ABS-Ilmoitusjärjestelmä

PIK-20	suhteellinen mittakaava	740321
	1:2	
Ohjeaman laiteasennukset		105 ⁶

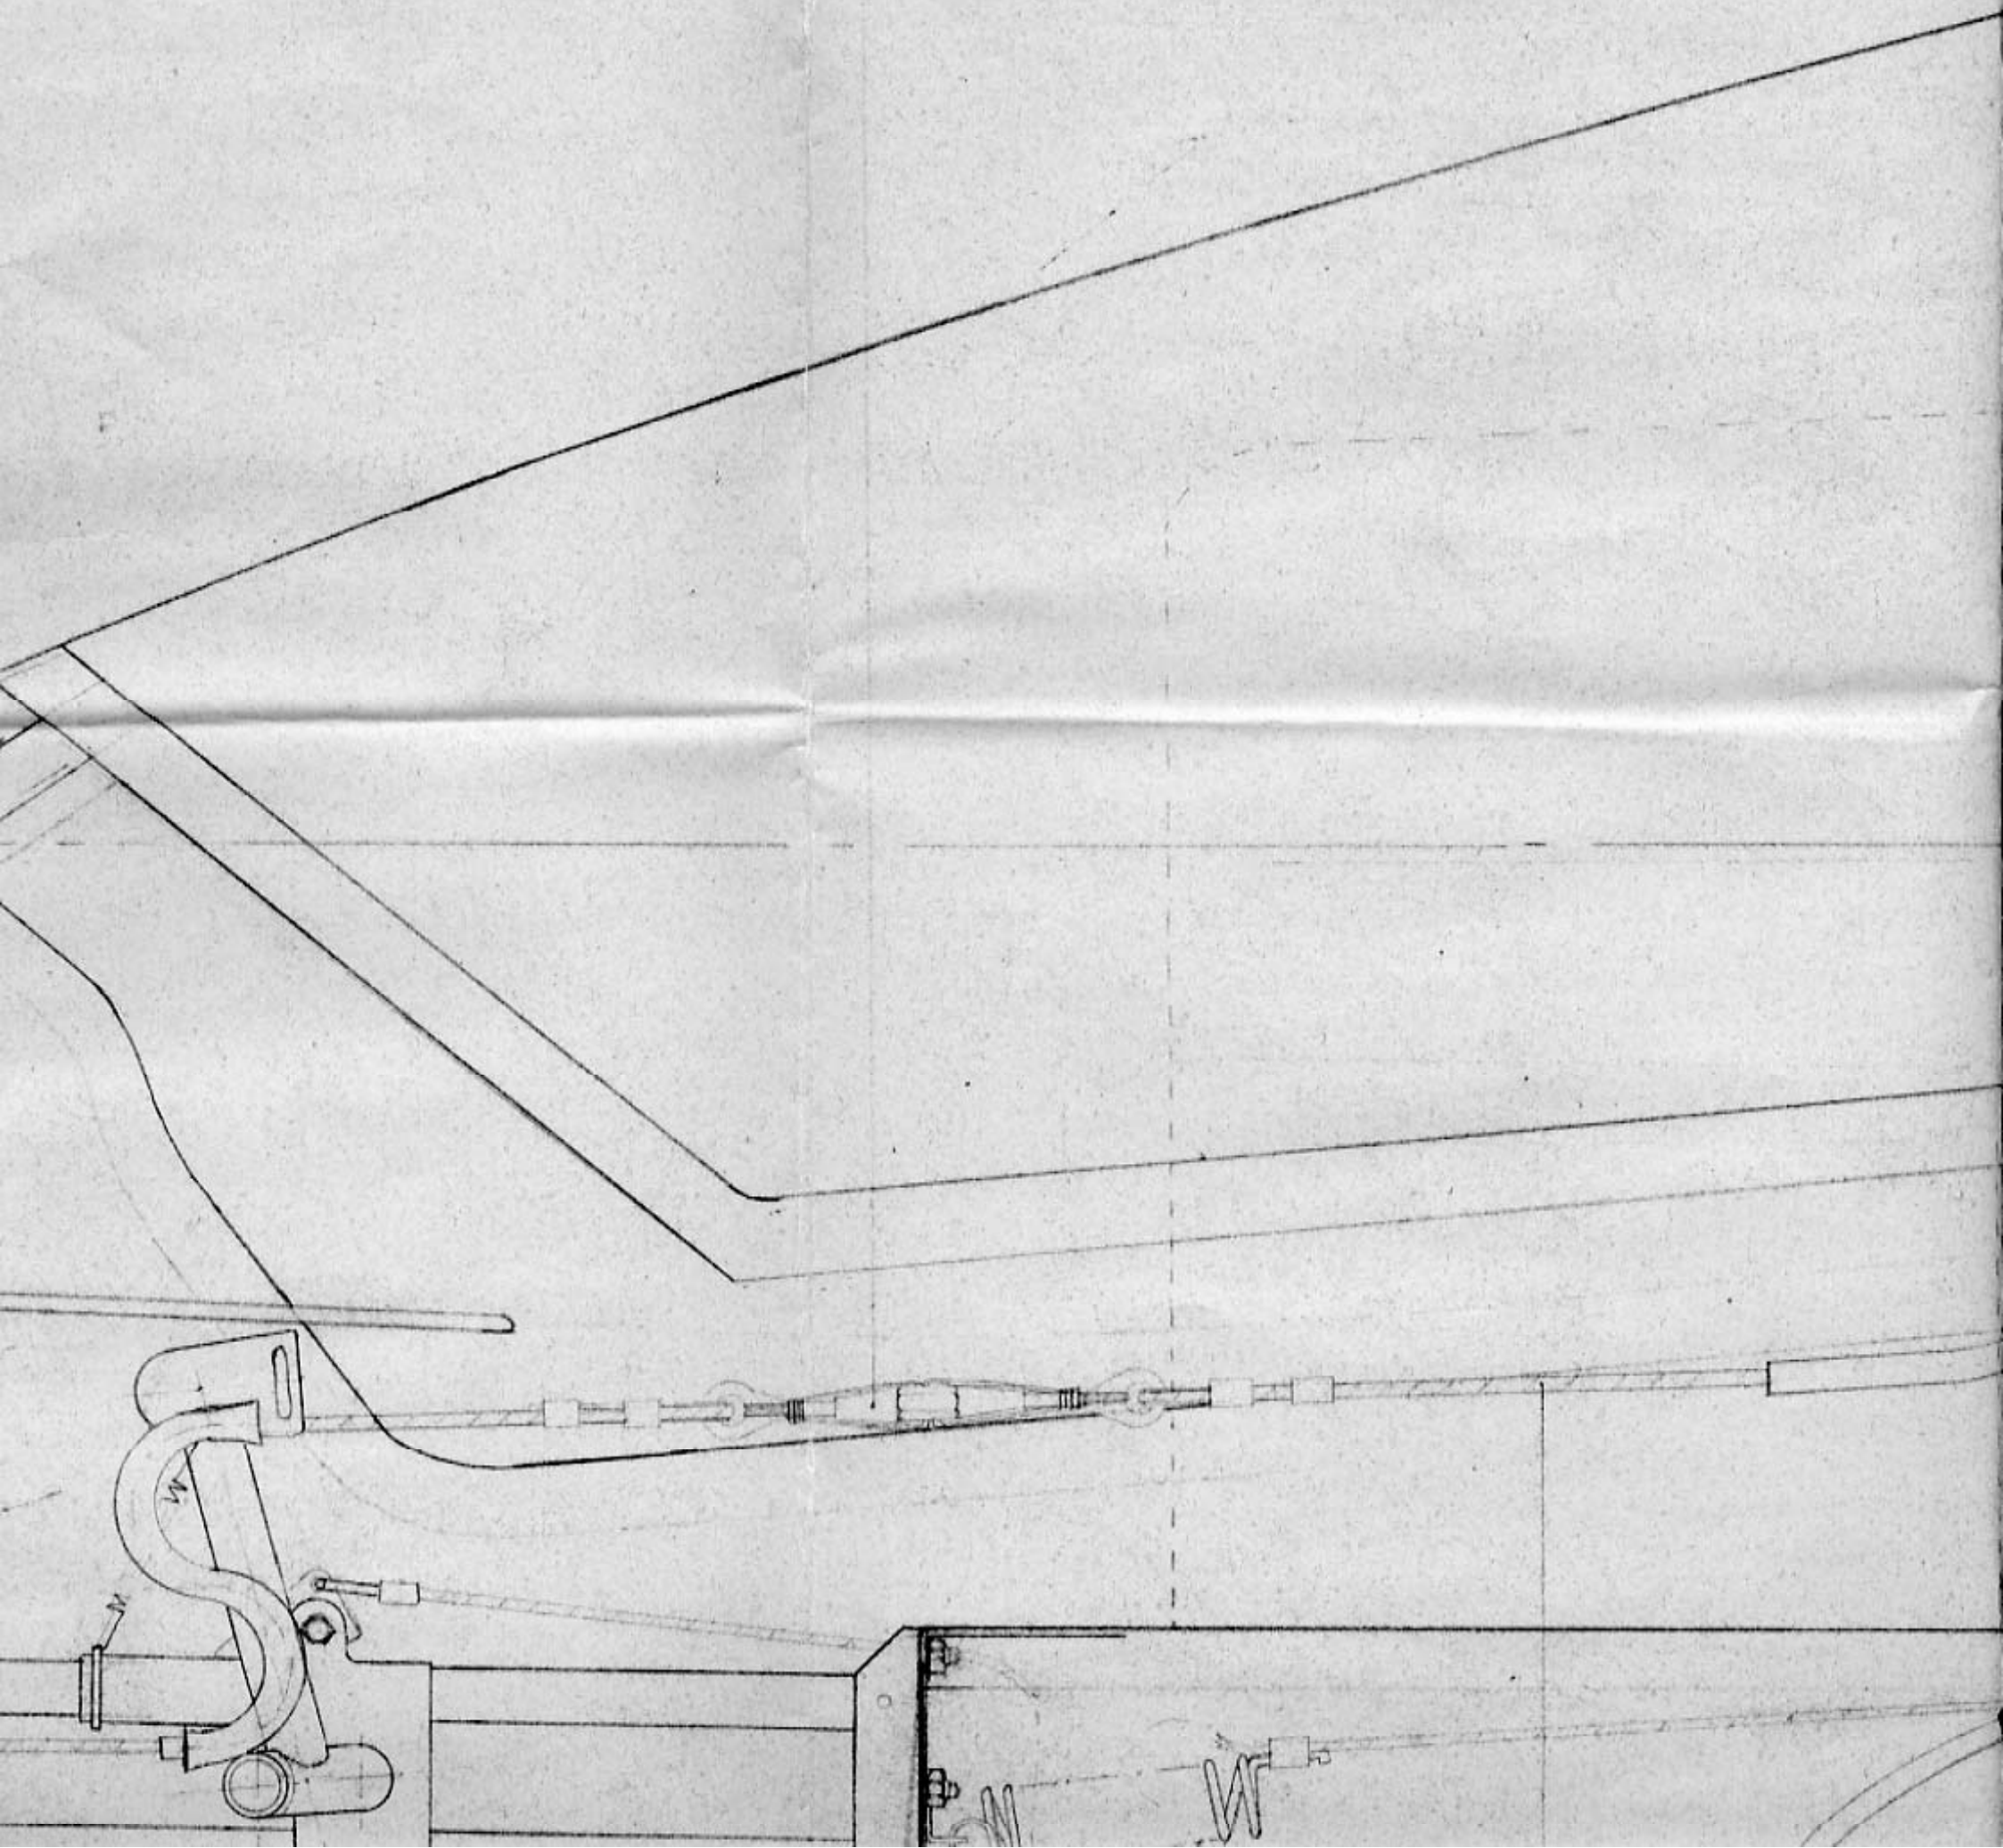
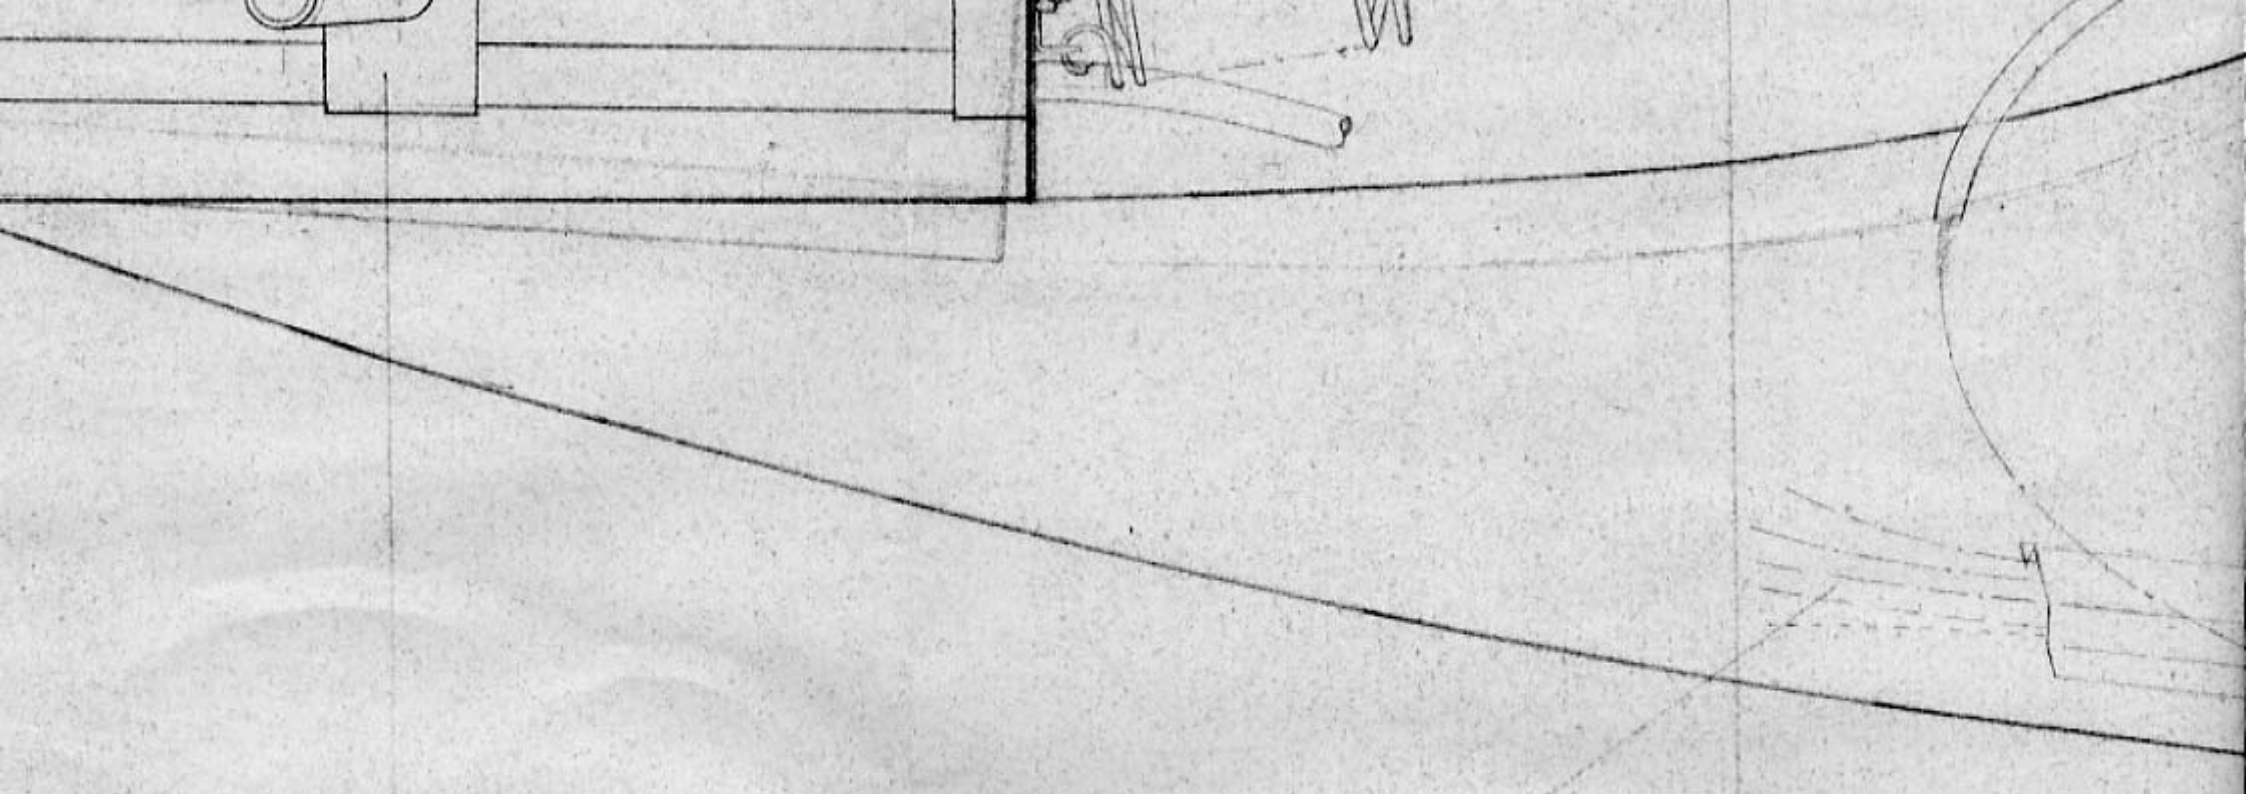
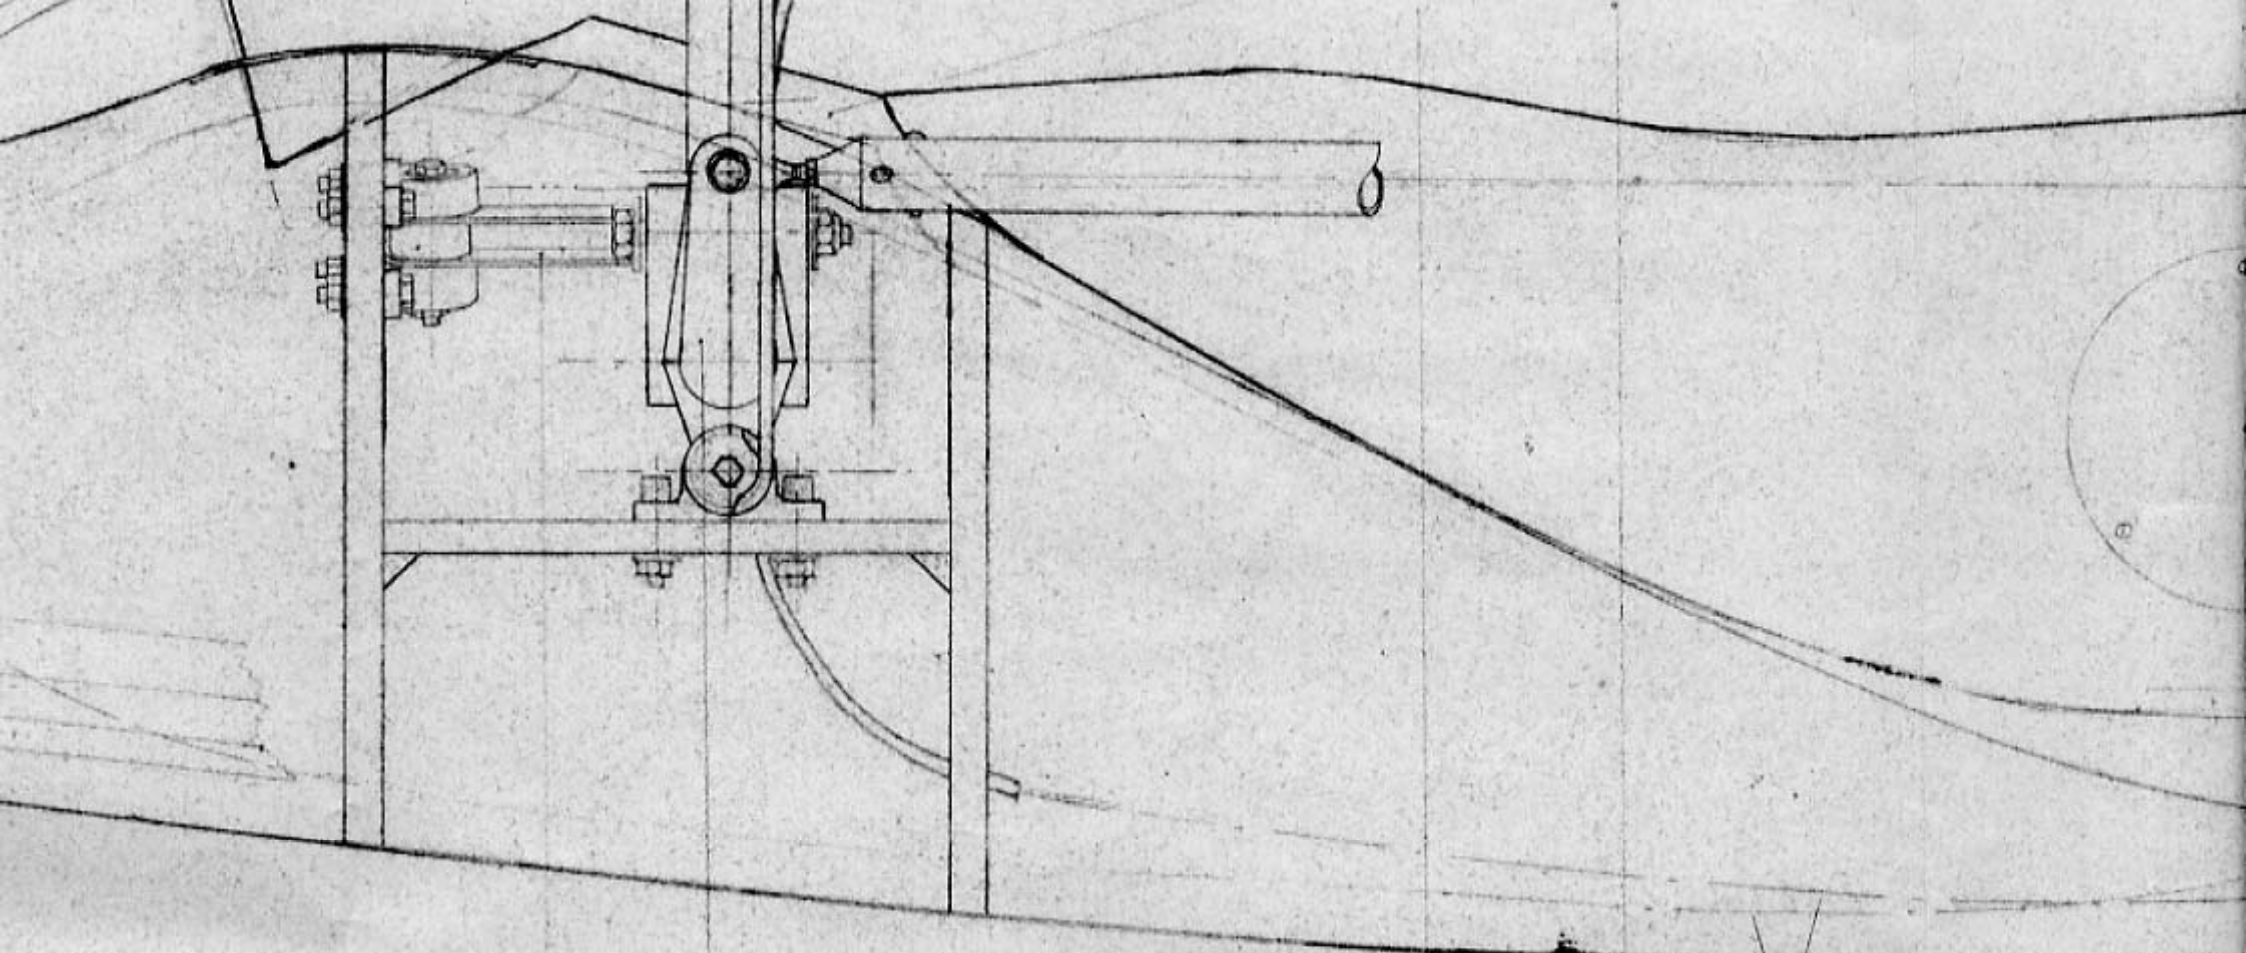
Muutos (D) 8.1-75 M.H. edun puolesta

~~Tuuletusputki Ulvex 401~~

~~Letkuryhmä Insulorid SMD42 2 kpl~~

Jännelukko voidaan jättää

pois. Muutos @ 8.1.75 MH

Putkikonevastus tulot:
2x staattinen paine, kompenso
staattinen paine, 7x 0,45 L/min
~~7x 0,8 L/min~~ polttojen letk
otä Dittelin kiertävän dipolin
kappeli
vrt. kuva 547
muutos (a) 02.01.75

muutos (a) 08.01.75
yksiosainen ohjaamon plexsi
ja sen lukitus vrt. kuva
545 ja 546

Balastilinnu kalliistettu
90° ja kinnitetaan
salkkoyhteen reunaan
-irto 704 D
muutos B

Sivarehina
VR:n puku
5600
5700 C
muutos B
